ВОЈВОДИНАШУМЕ

Број: 1112/2
Дана: 13.11.2015.

I ДОДАТНО ПОЈАШЊЕЊЕ КОНКУРСНЕ ДОКУМЕНТАЦИЈЕ
за јавну набавку радова: Адаптација и реконструкција објеката за 2015 годину (II)

list br 8

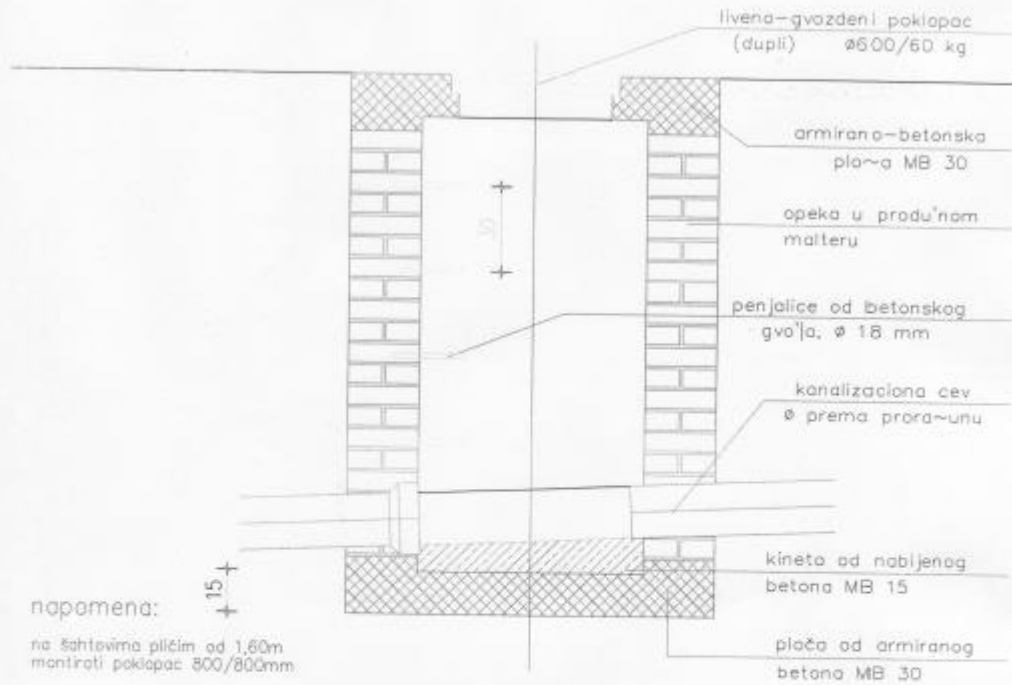
У делу конкурсне документације Образац понуде, у оквиру предмера за II фазу радова, тачка 11. ГРАЂЕВИНСКИ РАДОВИ а под позицијом 11.1 на страни 63 тражи се израда грађевинских шахова од цигле.

ПИТАЊЕ: Које су унутрашње димензије шахта и унутрашња светла висина шахта? Која је дебљина горње и доње плоче?

Одговор на питање бр.3: У детаљу бр.8 у су дате димензије канализационог шахта. Светли отвор је 0,80x0,80м. Дубина шахта тј.к.д.ц изливне је 84,75, кота уливне 86,00, кота терена 86,79, дубина шахта од терена до изливне цеви је 2,04м. Доња плоча је армирано бетонска д=15цм, а горња без зуба(венца) 15цм или са зубом од 5-10цм. Поклопац није посебно обележен, јер није предвиђен ни путнички ни теретни саобраћај преко истог. Унутрашње зидове малтерисати до црног пуног сјаја са додатком адитива у малтер за водонепропустљивост. Прилог: ЛИСТ БР.8

CRTEŽ BR. 9

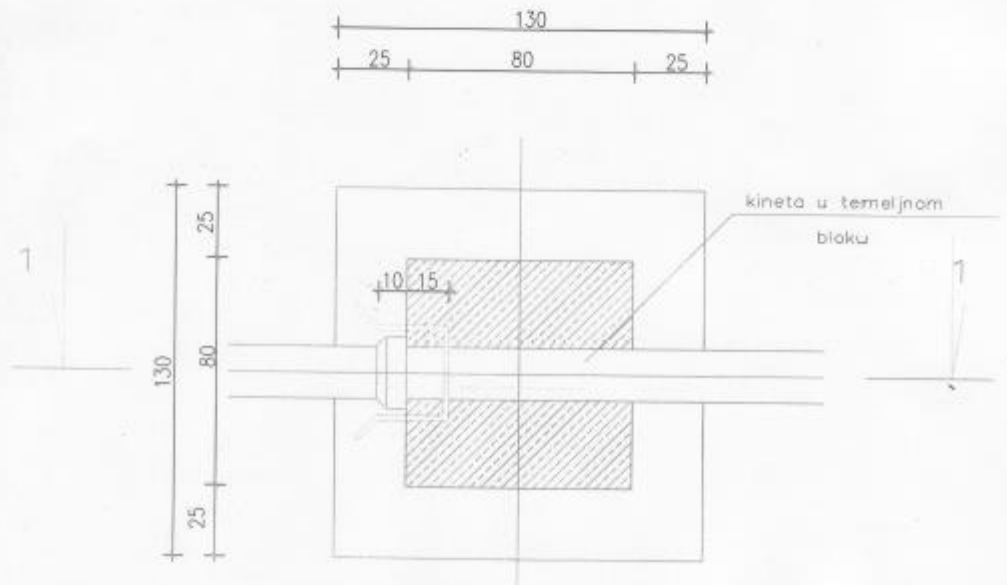
У делу конкурсне документације Образац понуде, у оквиру предмера за I фазу радова, тачка 11. ГРАЂЕВИНСКИ РАДОВИ а под позицијом 11.2 на страни 63 стоји:

„Израда армирано бетонске водонепропустне септичке јаме В=21 м3. Ценом је обухваћен сав рад и материјал за готов септик.“

ПИТАЊЕ: Које су унутрашње димензије септичке јаме у основи и која је унутрашња светла висина септичке јаме од плоче до плоче? Које су дебљине зидова септичке јаме и која је дебљина горње и доње плоче? Која је дубина на коју се поставља доња плоча септичке јаме у односу на коту терена? Колико шахт поклопаца се предвиђа у оквиру септичке јаме? Молимо вас за појашњење, јер се из датог описа не може сагледати комплетан обим радова за ову позицију предмера.

Одговор на питање бр.4: У графичком прилогу бр.9 су видни светли отвори септичке јаме, дебљине зидова и плоче. Број отвора јаме је један. Кота улива је мин 0,80м, ако се терен не планира тада је 2,04м. Прилог: ЦРТЕЖ БР.9
